“ARQUITECTURA INTERIOR ETAPA 4 HOSPITAL ITURRASPE”

CIRCULAR ACLARATORIA N° 1 – SIN CONSULTA – HOJA 1

TEMA ENTREGA LICITACIÓN 4º ETAPA - Modificación Plano SF.IC.01

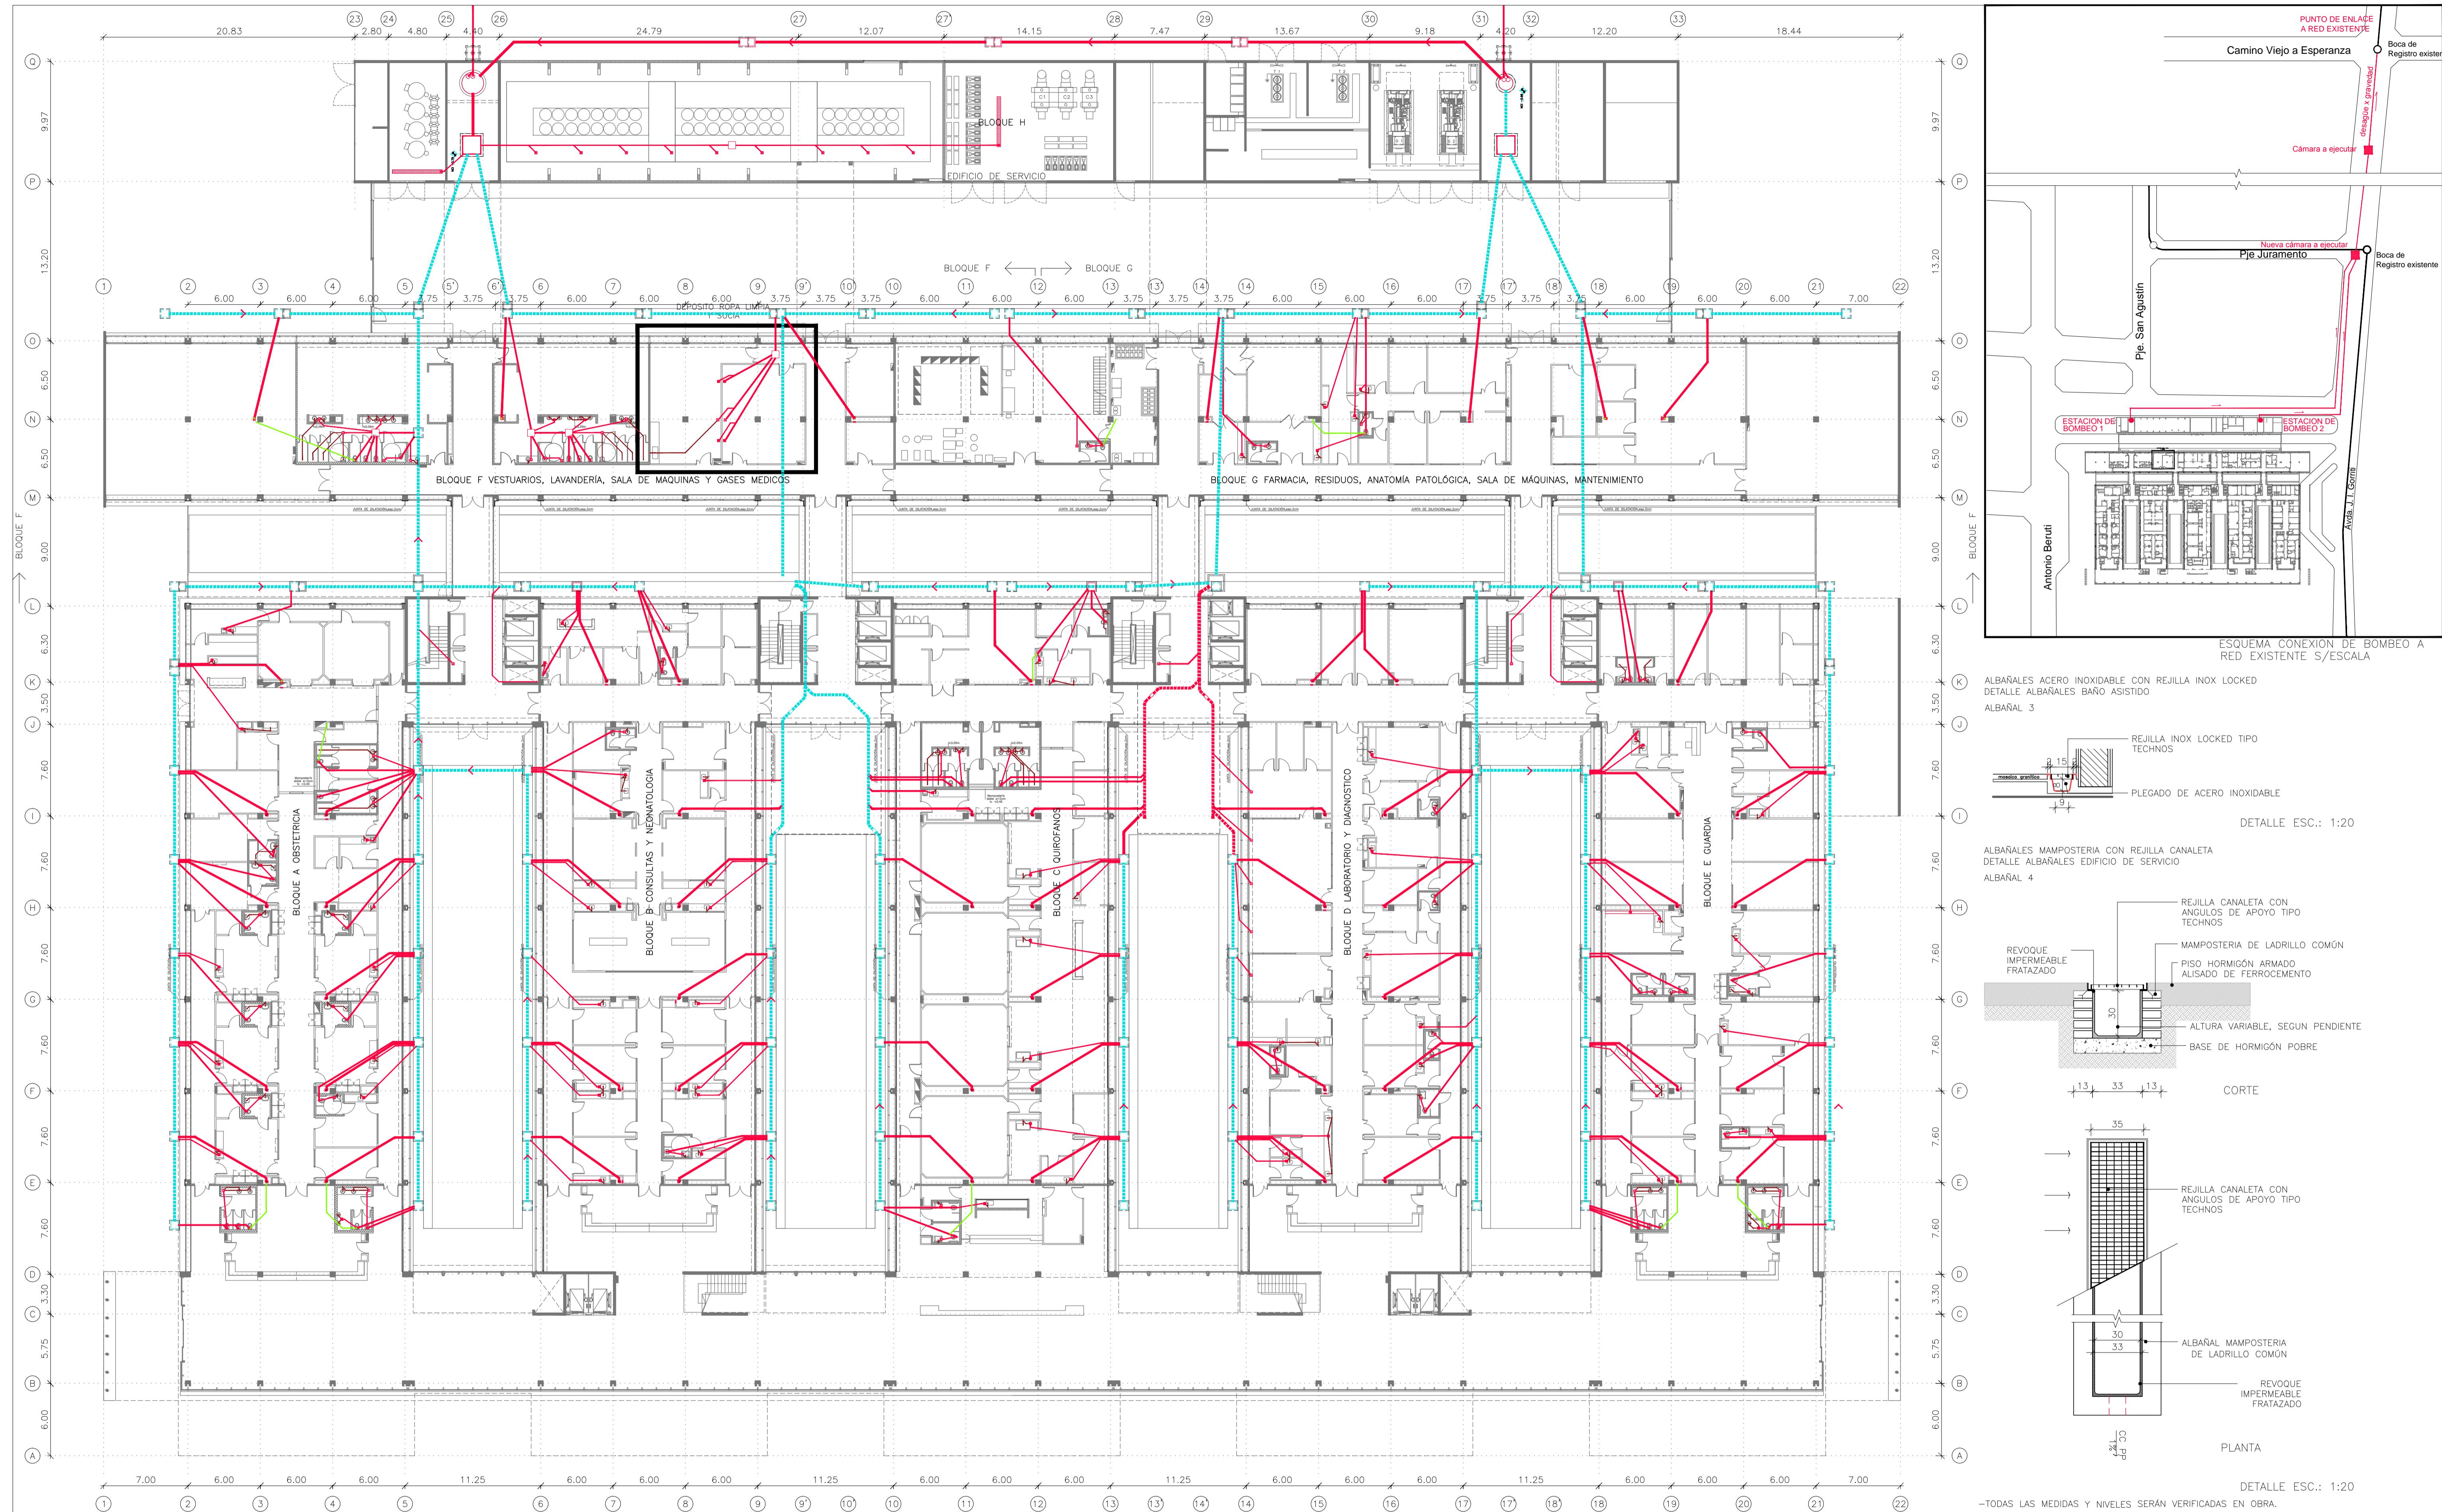
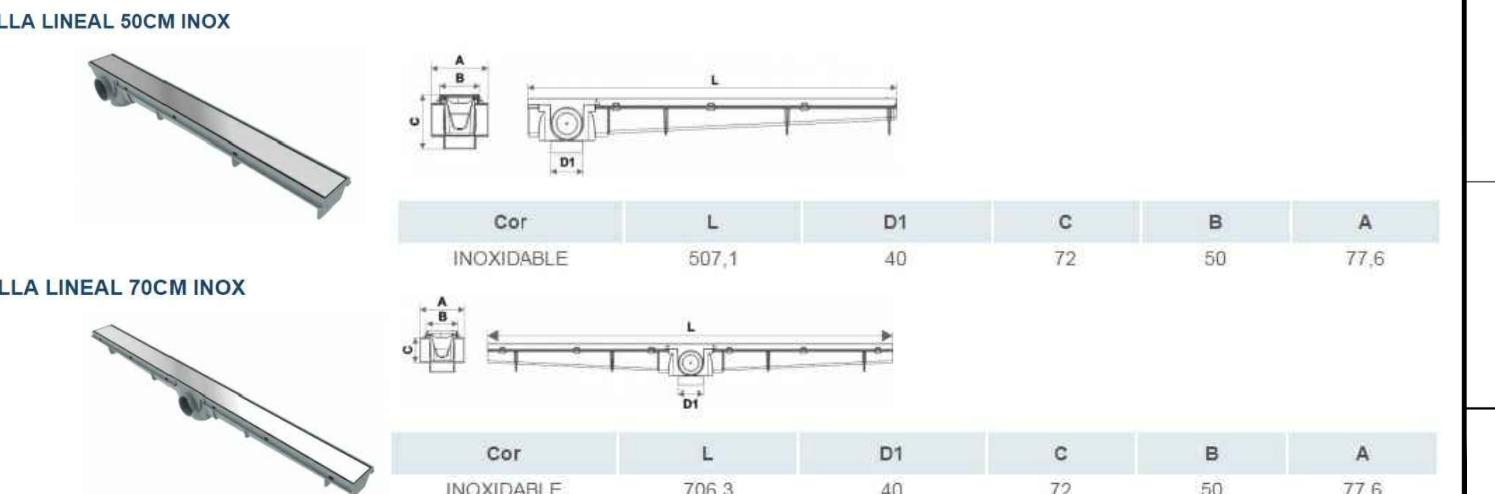
- **Plano SF.IC.01 – Planta Baja** (*En formatos dwg, pdf y dwf*)
Con modificaciones en el esquema de conexión del bombeo de la red existente.
